El día 28 de noviembre se realiza inspección técnica al Centro Caif Instrucciones y Mendoza con el objetivo de cotejar si la construcción coincide con planos y chequear posibles incumplimientos a la normativa departamental vigente con el objetivo de hacer un llamado a profesionales para regularizar obras.

Información preliminar

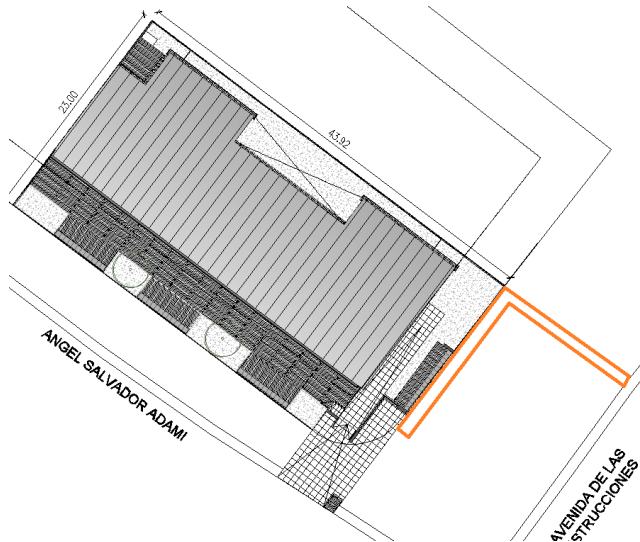
El centro tiene fosa séptica y desde la OSC manifiestan tener servicio de barométrica ya que la zona no cuenta con colector, dato verificado con el SIG de Montevideo del cual se extrae print-screen de la web de la IMM:

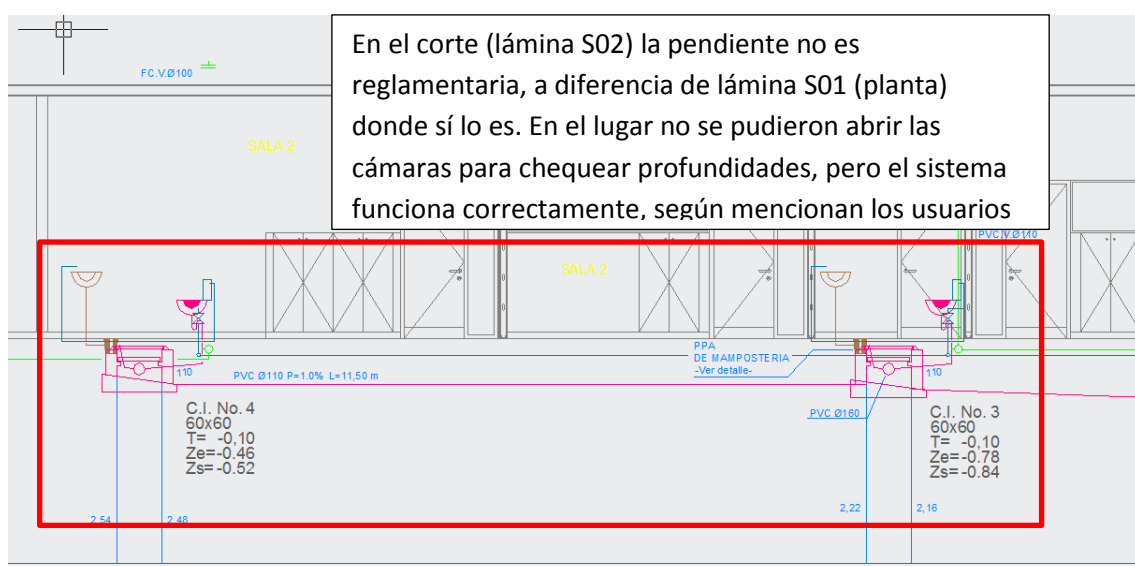
A nivel de los recaudos de sanitaria Sanitaria - R10 - Standard.zip se detectan las siguientes incongruencias respecto a la normativa vigente:

1- Diferencia en planos respecto a normativa vigente

- Incorporación a plano de ubicación de pavimento de acceso por Av. Instrucciones
- Cambio en graficación de pendientes entre cámaras 4 y 3
- Cambio de la ubicación de tapa de fosa

2- Diferencia entre la realidad respecto a los planos S01 y S02 del archivo Sanitaria - R10 - Standard.zip:

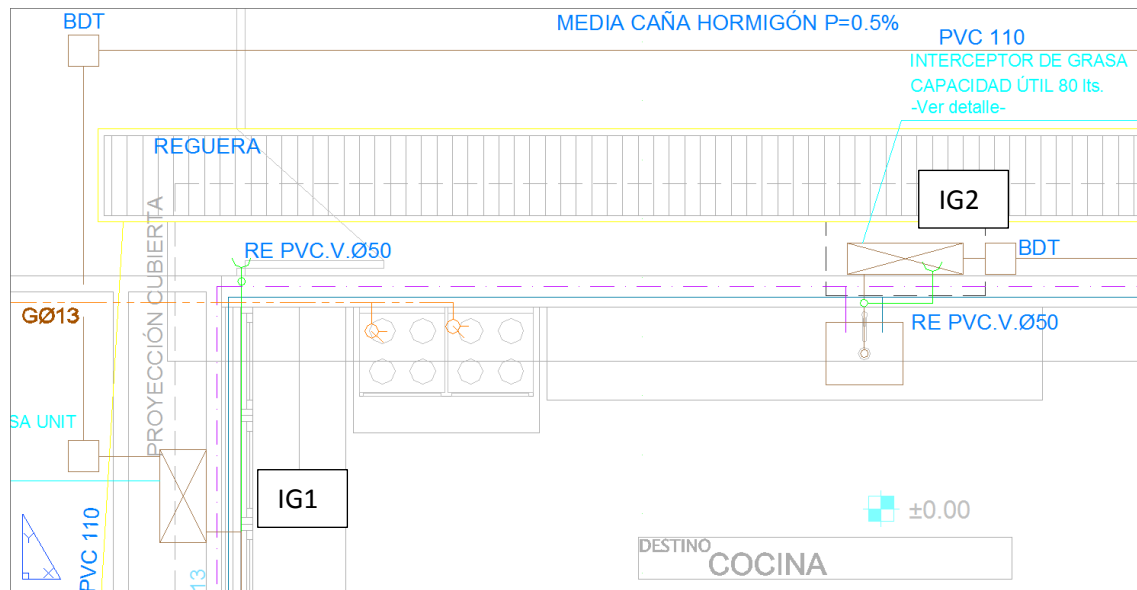
a- Los calefones que sirven a Baño están fuera de ellos:

Calefón de Baño de niños I está colocado bajomesada de tisanería de sala de bebes I, Calefón de baño de niños II está colocado en depósito I y calefón de baño de niños III está colocado en depósito II

b- Interceptores de grasa

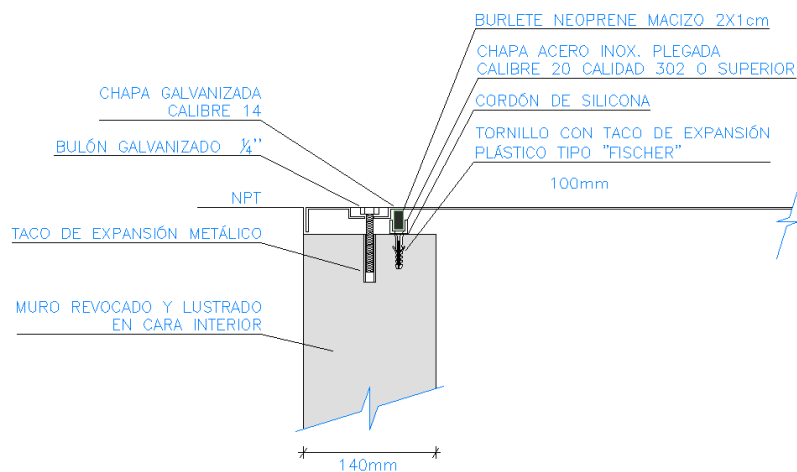
En la realidad las dos graseras existentes (IG1 y IG2) en el edificio tienen tapa de hormigón, simplemente apoyadas, sin cierre hidráulico como está graficado en recaudos:

Grasera IG1: como se puede observar en las fotos no coincide con el detalle anterior

Grasera IG2: ídem anterior

- Cambio en leyendas de interceptor de grasas y verificación de la normativa para graseras

Se presume que se deberá hacer obra para llegar a condiciones reglamentarias en cuanto a sello hidráulico en grasera ([Artículo D.4278.16.](#)) y la colocación de doble tapa en fosa séptica (Art. D.1720.2)

c- Fosa séptica, archivo FOSA SEPTICA - Standard.zip:

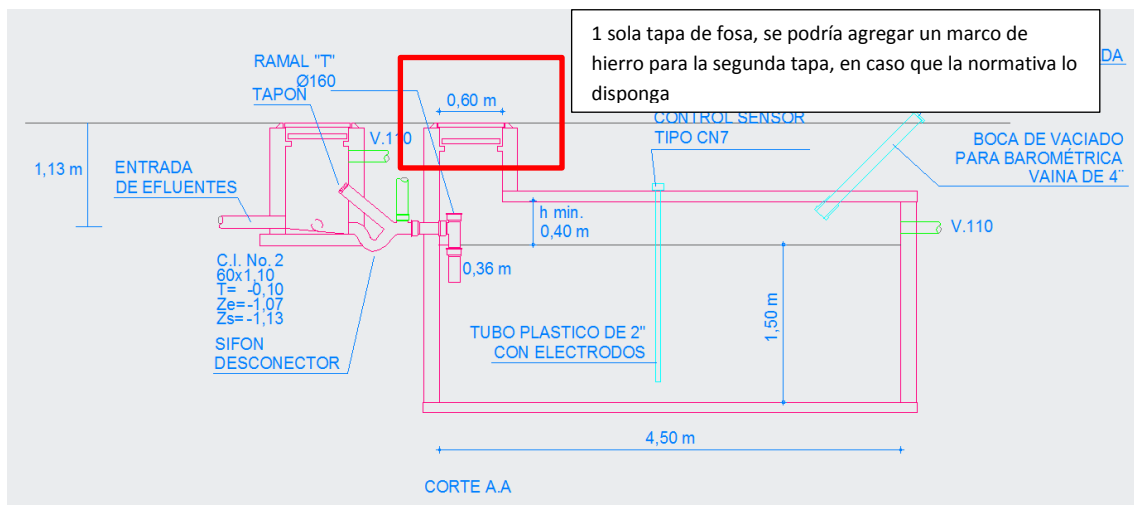
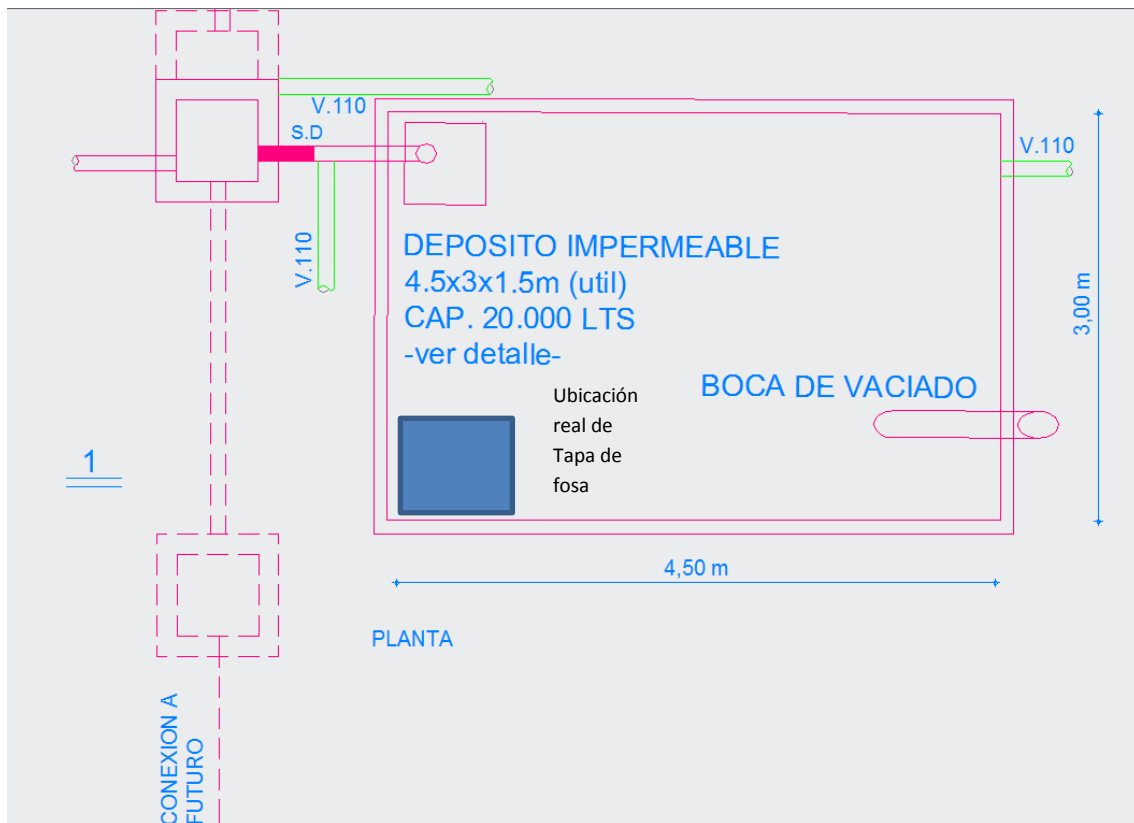
- la tapa de fosa está ubicada en otro sector.
